INFORME DE CONTROL ESPECÍFICO N° 033-2026-2-0362-SCE

"EJECUCIÓN DE LA OBRA: MEJORAMIENTO DEL SERVICIO EDUCATIVO EN LA INSTITUCIÓN EDUCATIVA PRIMARIA N.° 38073/MX-P DEL CENTRO POBLADO DE MANALLASACC DEL DISTRITO DE CHIARA - PROVINCIA DE HUAMANGA - DEPARTAMENTO DE AYACUCHO"

INFORME DE CONTROL ESPECÍFICO N° 033-2026-2-0362-SCE

Imagen n.° 4
Embudo (reducción) 6" a 2", en tanque elevado

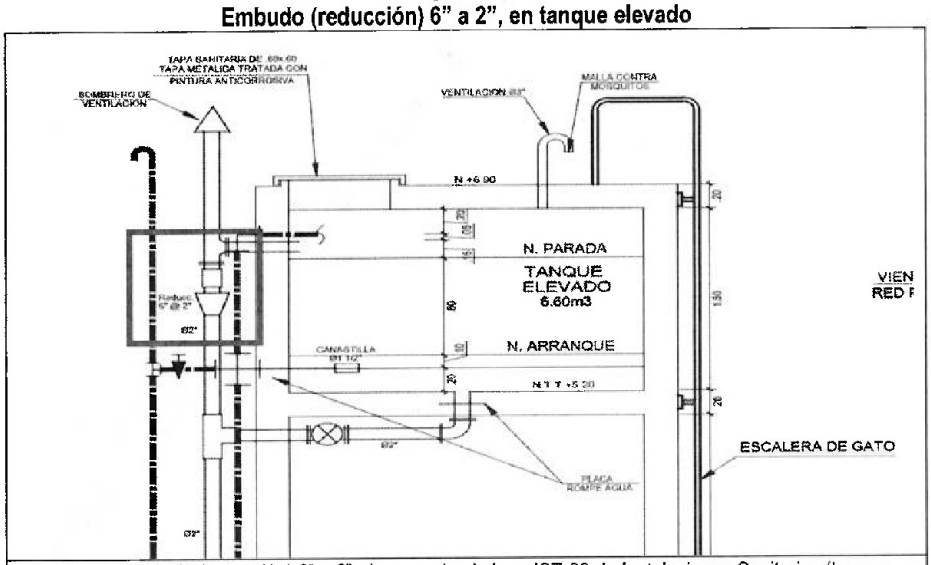
Es así que, durante la inspección, se constató que el Contratista no instaló el embudo (Reducción) 6" a 2", conforme lo indica el plano IST-03 **(Apéndice n.° 3, Anexo n.° 15)**; esta situación se evidenció al inspeccionar el componente de tanque elevado y cisterna, donde se constató la no ejecución del embudo (reducción) 6" A 2", como se muestra en las imágenes siguientes:

Imagen n.° 6
Ubicación de los artefactos de alumbrado modelo AHP-A 2X36W en el Expediente técnico

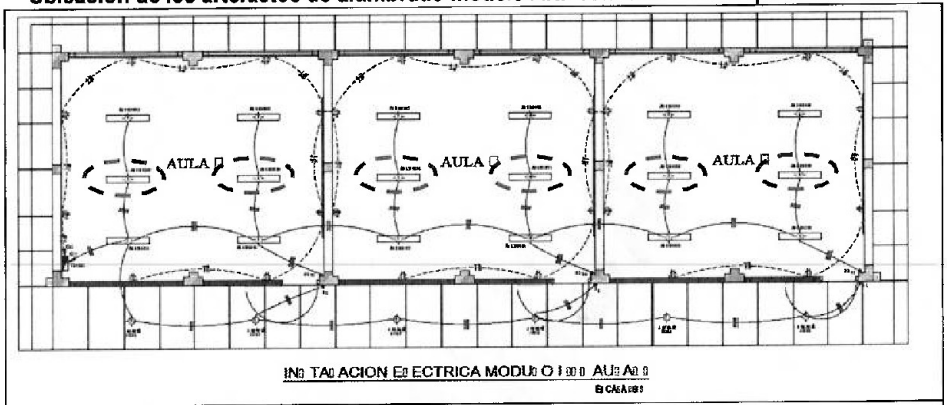
Durante la inspección, se constató que el Contratista no instaló los 18 artefactos de alumbrado, a razón de seis (6) por cada aula, conforme lo indica el plano IE – I.01 **(Apéndice n.° 3, Anexo n.° 5)**; esta situación se evidenció al inspeccionar el aula 01, 02 y 03 del módulo I, donde se constató que en cada aula solo se instalaron cuatro (4) artefactos de alumbrado, omitiéndose la ejecución de dos (2) unidades por aula, como se muestra a continuación:

Imagen n.° 10
Detalle y ubicación de los artefactos de alumbrado modelo AHP-A 2X36W en el Expediente técnico

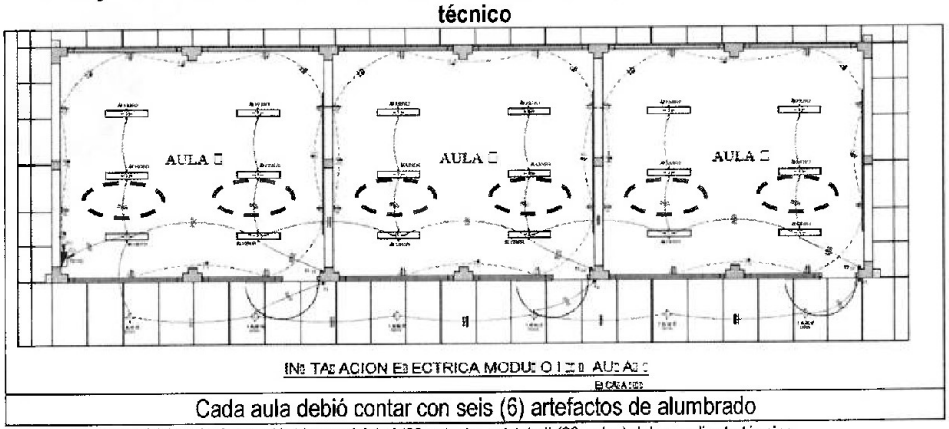
De la revisión del expediente técnico de obra, se presenta información sobre las partidas en el plano IE – I.01 **(Apéndice n.° 3, Anexo n.° 05)** Instalaciones eléctricas módulo I (03 aulas) y módulo II (03 aulas) y según el presupuesto de obra **(Apéndice n.° 3, Anexo n.° 2)**; para la partida 03.16.06.01 Artefactos de alumbrado modelo AHP-A 2X36W, se contempló un metrado de 18 unidades por un costo directo de S/1 525,50; y para la partida 03.16.06.03 Colocación de artefactos de alumbrado, se contempló un metrado de 24 unidades por un costo directo de S/161,52; asimismo, de la revisión de la valorización de obra n.° 13 **(Apéndice n.°, Anexo n.° 25)** se reportó un avance del 100% de las partidas descritas; sin embargo, de la inspección física a la Obra, detallada en el acta de inspección física n.° 2 de 21 de abril de 2026 **(Apéndice n.° 3, Anexo n.° 33)** e informe técnico n.° 01-2026-CG/OC0362-SCE-DTC **(Apéndice n.° 3)**, se constató la ejecución parcial de la partida 03.16.06.01 Artefactos de alumbrado modelo AHP-A 2X36W y 03.16.06.03 Colocación de artefactos de alumbrado, conforme se estipulaba en el plano, lo cual se muestra a continuación:

Imágenes n.° 11
Aula 4 - módulo II, donde se evidencia que no se instalaron 2 artefactos de alumbrado

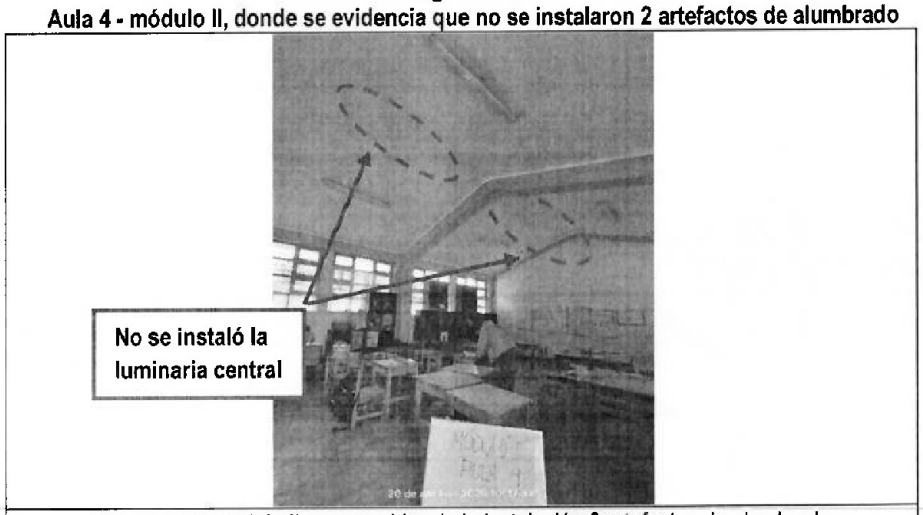
omitiéndose la ejecución de dos (2) unidades por aula, tal como se muestra a continuación:

Fuente: Plano A-1.03 detalle de vanos módulo I (03 aulas) y módulo II (03 aulas) del expediente técnico.
Elaborado por: Comisión de Control.

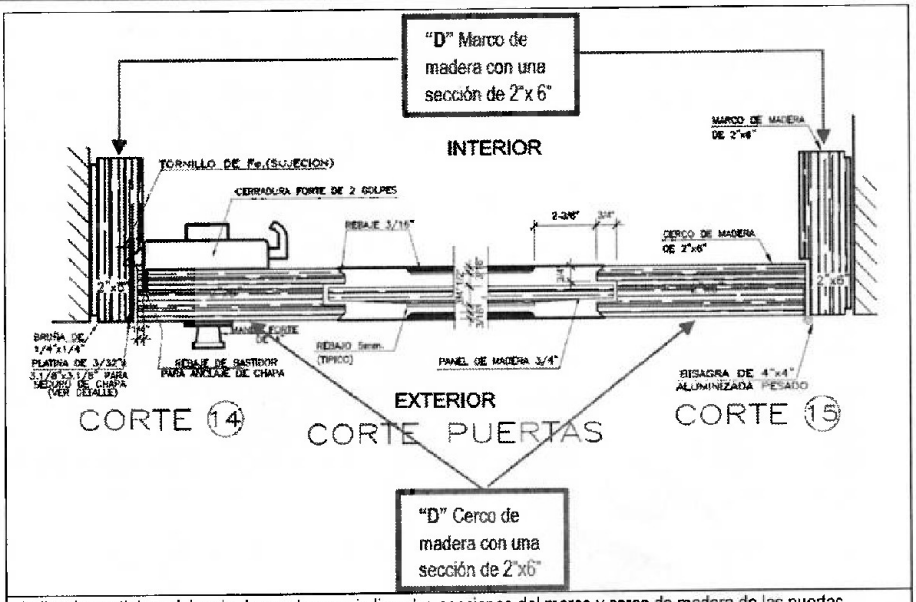
De la revisión del expediente técnico de obra, se presenta información sobre la partida en el plano A-1.03 Detalle de vanos módulo I (03 aulas) y módulo II (03 aulas) **(Apéndice n.° 3, Anexo n.° 3)** y según el presupuesto de obra **(Apéndice n.° 3, Anexo n.° 2)**; para la partida 02.10.01 Puerta de madera apanelada, se contempló un metrado de 9,41 m² por un costo directo de S/2 165,90. Las cuales fueron registradas en las valorizaciones de obra n.os 3 y 13, reportando un acumulado de 100% de la partida ejecutada; sin embargo, de la inspección física a la Obra, detallada en el acta de inspección física n.° 2 de 21 de abril de 2026 **(Apéndice n.° 3, Anexo n.° 33)** e informe técnico n.° 01-2026-CG/OC0362-SCE-DTC **(Apéndice n.° 3)**, se evidenció que no se ejecutó de acuerdo a las especificaciones de los planos, y sin instalar los junquillos, en contraste a lo que se detalla en los planos, lo cual se muestra:

De las imágenes precedentes, el acta de inspección física **(Apéndice n.° 3, Anexo n.° 33)** e informe técnico n.° 01-2026-CG/OC0362-SCE-DTC **(Apéndice n.° 3)**, se observa que la partida 02.10.01 Puerta de madera apanelada, fue deficientemente ejecutada en las 3 aulas del Módulo I, incumpliendo las especificaciones técnicas **(Apéndice n.° 4, Anexo n.° 1)** y el plano "A-1.03 Detalle de vanos módulo I (03 aulas) y módulo II (03 aulas)" **(Apéndice n.° 3, Anexo n.° 3)** del expediente técnico, a continuación, se detalla las deficiencias encontradas:

- Las puertas instaladas no cumplen con las dimensiones en marco, cerco y paneles de madera de la puerta.
- Los junquillos de madera de ½" x ¾" del sobre luz de las puertas no se colocaron.

Fuente: plano A-1.03 detalle de vanos módulo I (03 aulas) y módulo II (03 aulas) del expediente técnico.
Elaborado por: Comisión de Control.

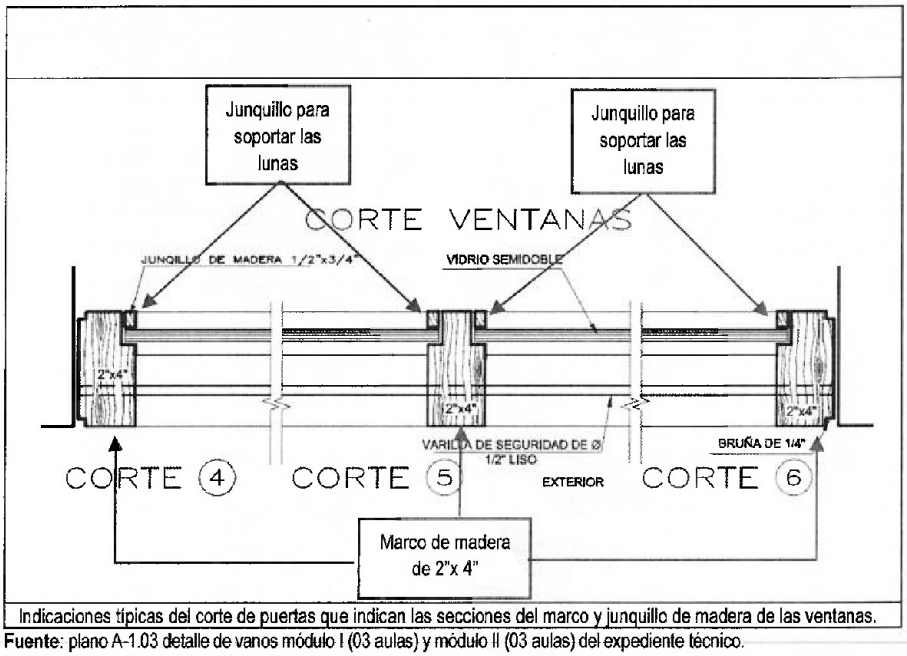
De la revisión del expediente técnico de obra, se presenta información sobre la partida en el plano A-1.03 Detalle de vanos módulo I (03 aulas) y módulo II (03 aulas) **(Apéndice n.° 3, Anexo n.° 3)** y según el presupuesto de obra **(Apéndice n.° 3, Anexo n.° 2)**; para la partida 02.10.02 Ventanas de madera con seguro, se contempló un metrado de 52,15 m² por un costo directo de S/14 434,60. Las cuales fueron registradas en las valorizaciones de obra n.os 3 y 14, reportando un acumulado de 100% de la partida ejecutada; sin embargo, de la inspección física a la Obra, detallada en el acta de inspección n.° 2 de 21 de abril de 2026 **(Apéndice n.° 3, Anexo n.° 33)** e informe técnico n.° 01-2026-CG/OC0362-SCE-DTC **(Apéndice n.° 3)**, se evidenció que no se ejecutó de acuerdo a las especificaciones de los planos, además, de no instalar los junquillos, en contraste a lo que se detalla en los planos, lo cual se muestra:

Vista de la ventana del aula 2, donde se aprecia la ausencia de junquillos en la ventana.

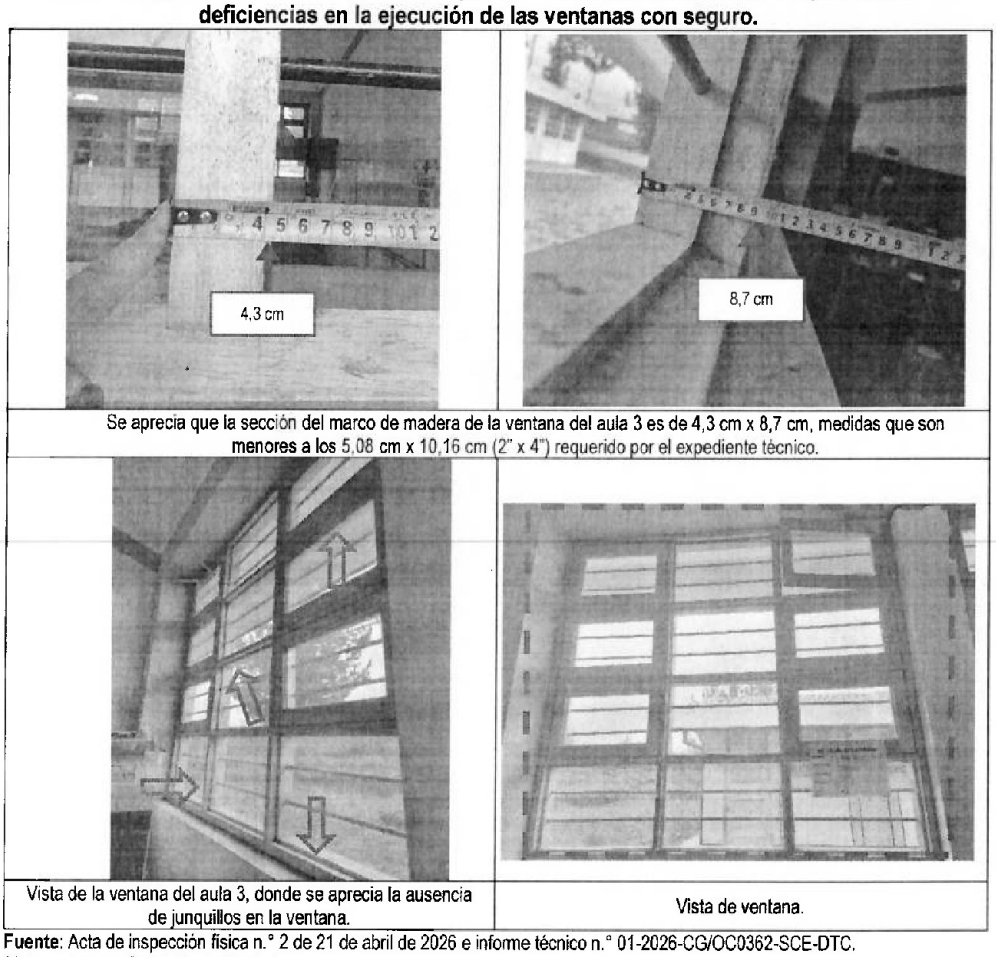
Se aprecia que la sección del marco de madera de la ventana del aula 2 es de 4,3 cm x 8,7 cm, medidas que son menores a los 5,08 cm x 10,16 cm (2" x 4") requerido por el expediente técnico.

Fuente: Plano A-1.03 detalle de vanos módulo I (03 aulas) y módulo II (03 aulas) del expediente técnico.
Elaborado por: Comisión de Control.

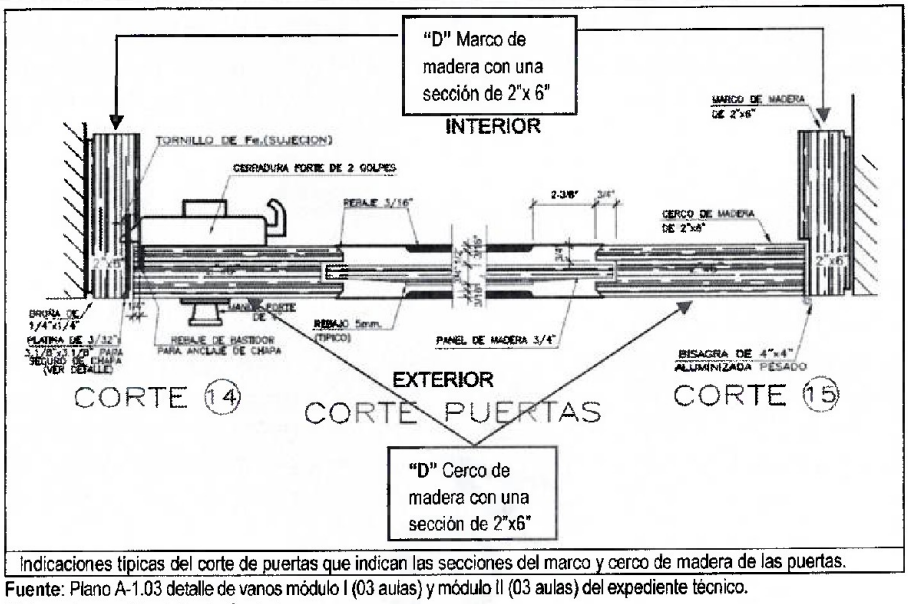
De la revisión del expediente técnico de obra, se presenta información sobre la partida en el plano A-1.03 Detalle de vanos módulo I (03 aulas) y módulo II (03 aulas) y según el presupuesto de obra **(Apéndice n.° 3, Anexo n.° 2)**; para la partida 03.10.01 Puerta de madera apanelada, se contempló un metrado de 9,41 m² por un costo directo de S/2 165,90, las cuales fueron registradas en las valorizaciones de obra n.os 3 y 13 **(Apéndice n.° 3, Anexo n.° 19 y 25)**, reportando un acumulado de 100% de la partida ejecutada; sin embargo, de la inspección física a la Obra, detallada en el acta de inspección física n.° 2 de 21 de abril de 2026 **(Apéndice n.° 3, Anexo n.° 33)** e informe técnico n.° 01-2026-CG/OC0362-SCE-DTC **(Apéndice n.° 3)**, se evidenció que no se ejecutó de acuerdo a las especificaciones de los planos, y sin instalar los junquillos, en contraste a lo que se detalla en los planos, lo cual se muestra en las imágenes siguientes:

Fuente: Plano A-1.03 Detalle de vanos módulo I (03 aulas) y módulo II (03 aulas) del Expediente técnico.
Elaborado por: Comisión de Control

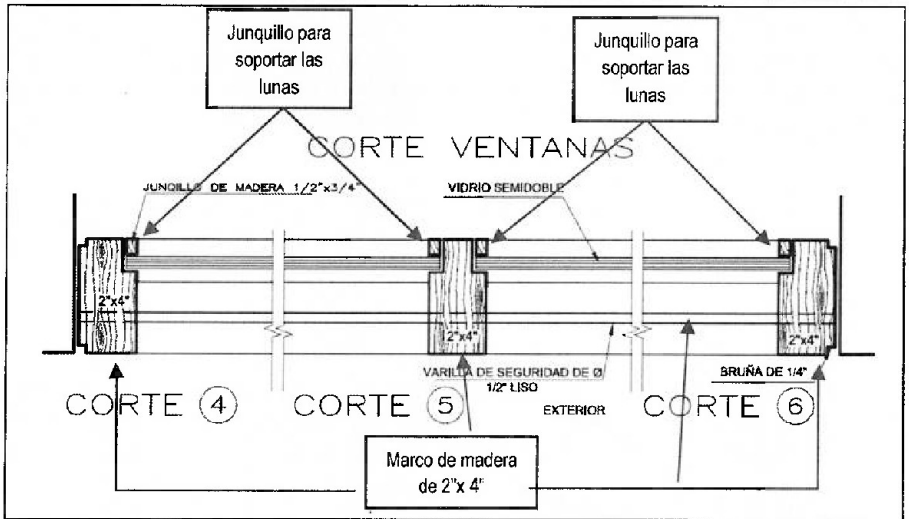
De la revisión del expediente técnico de obra, se presenta información sobre la partida en el plano A-1.03 Detalle de vanos módulo I (03 aulas) y módulo II (03 aulas) **(Apéndice n.° 3, Anexo n.° 3)** y según el presupuesto de obra **(Apéndice n.° 3, Anexo n.°2)**; para la partida 03.10.02 Ventanas de madera con seguro, se contempló un metrado de 52,15m² por un costo directo de S/14 434,60. Las cuales fueron registradas en las valorizaciones de obra n.os 3 y 14 **(Apéndice n.° 3, Anexo n.os 19 y 27)**, reportando un acumulado de 100% de la partida ejecutada; sin embargo, de la inspección física a la Obra , detallada en el acta de inspección física n.° 2 de 21 de abril de 2026 **(Apéndice n.° 3, Anexo n.° 33)** e informe técnico n.° 01-2026-CG/OC0362-SCE-DTC **(Apéndice n.° 3)**, se evidenció que no se ejecutó de acuerdo a las especificaciones de los planos, además, de no instalar los junquillos, en contraste a lo que se detalla en los planos, lo cual se muestra:

Fuente: Plano A-3.03 Detalle de carpinteria de vanos módulo III (S.U.M.) del Expediente técnico
Elaborado por: Comisión de Control.

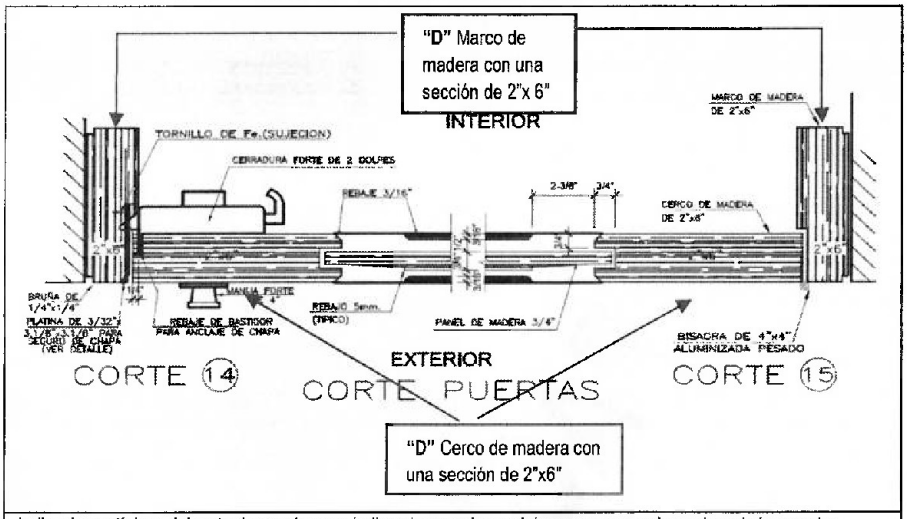
De la revisión del expediente técnico de obra, se presenta información sobre la partida en el plano A-3.03 Detalle de carpintería de vanos módulo III (S.U.M.) **(Apéndice n.° 3, Anexo n.° 4)** y según el presupuesto de obra **(Apéndice n.° 3, Anexo n.° 2)**; para la partida 04.10.01 Puerta de madera apanelada, se contempló un metrado de 6,27 m² por un costo directo de S/1 443,17. Las cuales fueron registradas en las valorizaciones de obra n.os 3 y 13 **(Apéndice n.° 3, Anexo n.os 19 y 25)**, reportando un acumulado de 100% de la partida ejecutada; sin embargo, de la inspección física a la Obra, detallada en el acta de inspección física n.° 2 de 21 de abril de 2026 **(Apéndice n.° 3, Anexo n.° 33)** e informe técnico n.° 01-2026-CG/OC0362-SCE-DTC **(Apéndice n.° 3)**, se evidenció que no se ejecutó de acuerdo a las especificaciones de los planos, y sin instalar los junquillos, en contraste a lo que se detalla en los planos, lo cual se muestra en las imágenes siguientes:

Imágenes n.° 32
Puerta 2 – S.U.M. - fotografías tomadas durante la inspección física a la Obra, donde se aprecian las deficiencias en la ejecución de la puerta de madera apanelada.

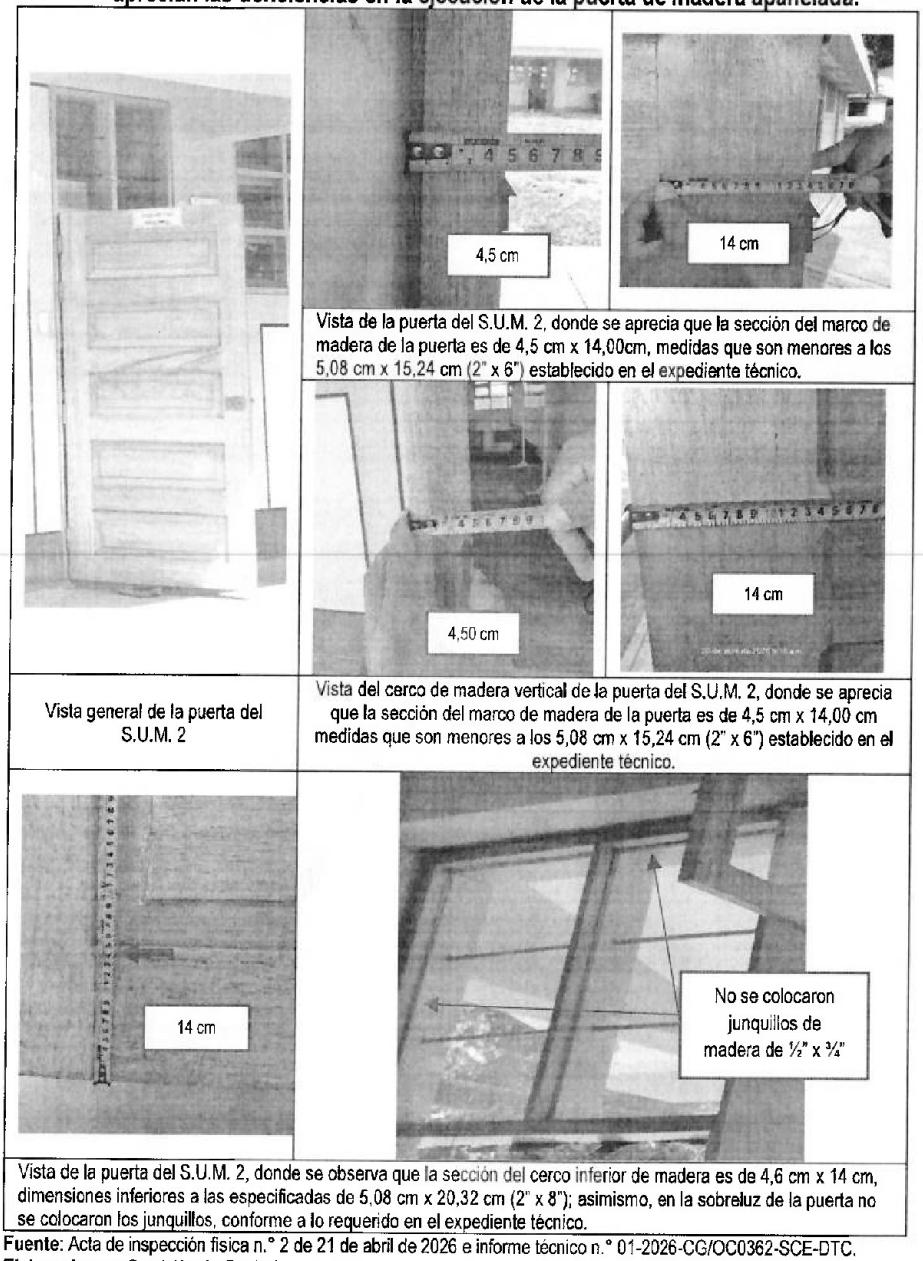
De las imágenes precedentes, acta de inspección física n.° 2 **(Apéndice n.° 3, Anexo n.° 33)** e informe técnico n.° 01-2026-CG/OC0362-SCE-DTC **(Apéndice n.° 3)**, se observa que la partida 04.10.01 Puerta de madera apanelada, fue deficientemente ejecutada, incumpliendo las especificaciones técnicas y el plano "A-3.03 Detalle de carpintería de vanos módulo III (S.U.M.) del expediente técnico, a continuación, se detalla las deficiencias encontradas:

Indicaciones típicas del corte de puertas que indican las secciones del marco y junquillo de madera de las ventanas.
Fuente: Plano A-3.03 Detalle de carpintería de vanos módulo III (S.U.M.) del expediente técnico.
Elaborado por: Comisión de Control.

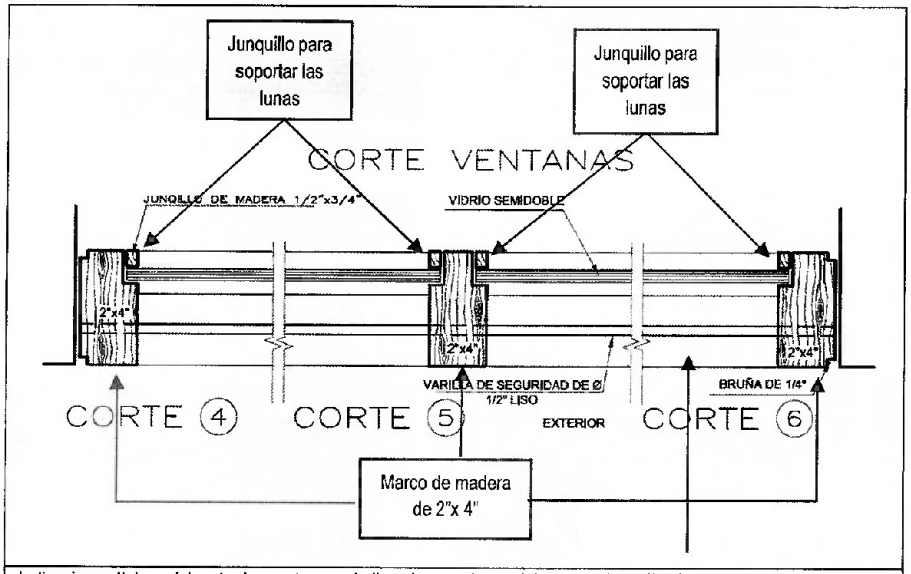
De la revisión del expediente técnico de obra, se presenta información sobre la partida en el plano A-3.03 Detalle de carpintería de vanos módulo III (S.U.M.) **(Apéndice n.° 3, Anexo n.° 4)** y según el presupuesto de obra **(Apéndice n.° 3, Anexo n.° 2)**; para la partida 04.10.02 Ventanas de madera con seguro, se contempló un metrado de 32,88 m² por un costo directo de S/9 100,86. Las cuales fueron registradas en las valorizaciones de obra n.os 3 y 14 **(Apéndice n.° 3, Anexo n.° 19 y 27)**, reportando un acumulado de 100% de la partida ejecutada; sin embargo, de la inspección física a la Obra, detallada en el acta de inspección física n.° 2 de 21 de abril de 2026 **(Apéndice n.° 3, Anexo n.° 33)** e informe técnico n.° 01-2026-CG/OC0362-SCE-DTC **(Apéndice n.° 3)**, se evidenció que no se ejecutó de acuerdo a las especificaciones de los planos, además, de no instalar los junquillos, en contraste a lo que se detalla en los planos, lo cual se muestra:

Indicaciones típicas del corte vertical de las puertas que indican la posición de los junquillos y las secciones de los paneles de madera de las puertas.

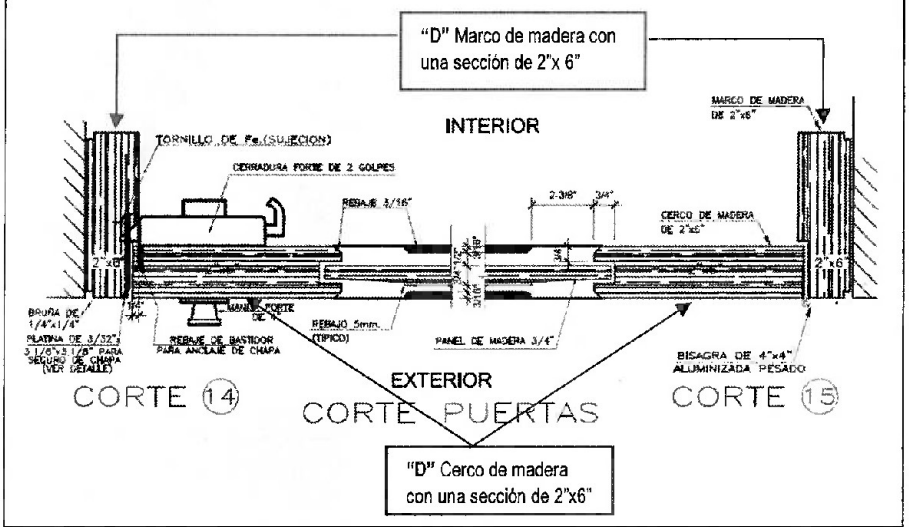
De la revisión del expediente técnico de obra, se presenta información sobre la partida en el plano A-4.03 Detalle de carpintería de vanos módulo IV (Biblioteca+M.C+A.I.P) **(Apéndice n.° 3, Anexo n.° 6** y según el presupuesto de obra **(Apéndice n.° 3, Anexo n.° 2)**; para la partida 05.10.01 Puerta de madera apanelada, se contempló un metrado de 12,27 m² por un costo directo de S/2 824,19. Las cuales fueron registradas en las valorizaciones de obra n.os 3 y 13, reportando un acumulado de 100% de la partida ejecutada; sin embargo, de la inspección física a la Obra, detallada en el acta de inspección física n.° 2 de 21 de abril de 2026[24] **(Apéndice n.° 3, Anexo n.° 33)** e informe técnico n.° 01-2026-CG/OC0362-SCE-DTC **(Apéndice n.° 3)**, se evidenció que no se ejecutó de acuerdo a las especificaciones de

Fuente: Plano A-4.03 Detalle de carpintería de vanos módulo IV (Biblioteca+M.C+A.I.P) del expediente técnico.
Elaborado por: Comisión de Control.

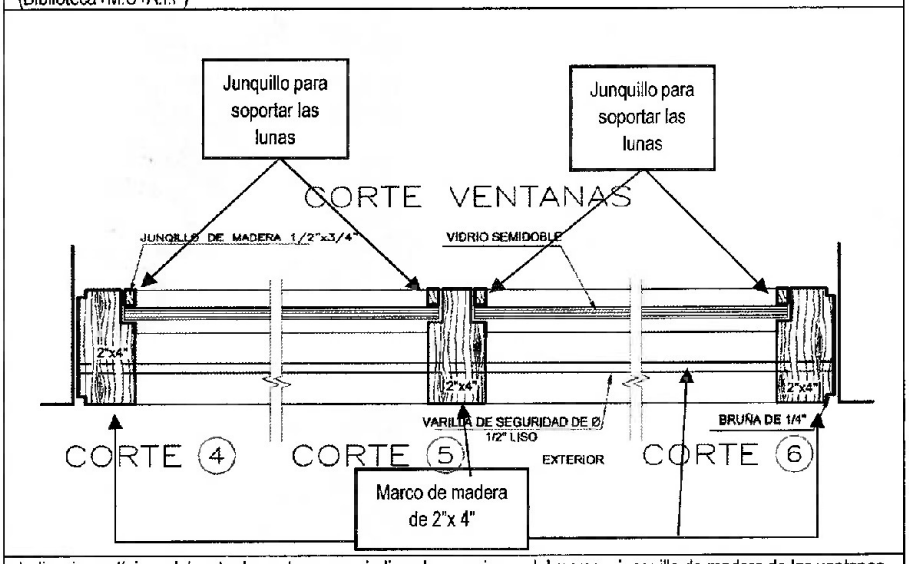
De la revisión del expediente técnico de obra, se presenta información sobre la partida en el plano A-4.03 Detalle de carpintería de vanos módulo IV (Biblioteca+M.C+A.I.P) **(Apéndice n.° 3, Anexo n.° 6)**y según el presupuesto de obra; para la partida 05.10.02 Ventanas de madera con seguro, se contempló un metrado de 58,56 m² por un costo directo de S/16 208,82. Las cuales fueron registradas en las valorizaciones de obra n.os 3 y 14 **(Apéndice n.° 3, Anexo n.° 19 y 27)**, reportando un acumulado de 100% de la partida ejecutada; sin embargo, de la inspección física a la Obra, detallada en el acta de inspección física n.° 2 de 21 de abril de 2026 **(Apéndice n.° 3, Anexo n.° 33)** e informe técnico n.° 01-2026-CG/OC0362-SCE-DTC **(Apéndice n.° 3)**, se evidenció que no se ejecutó de acuerdo a las especificaciones de los planos, además, de no instalar los junquillos, en contraste a lo que se detalla en los planos, tal como se muestra:
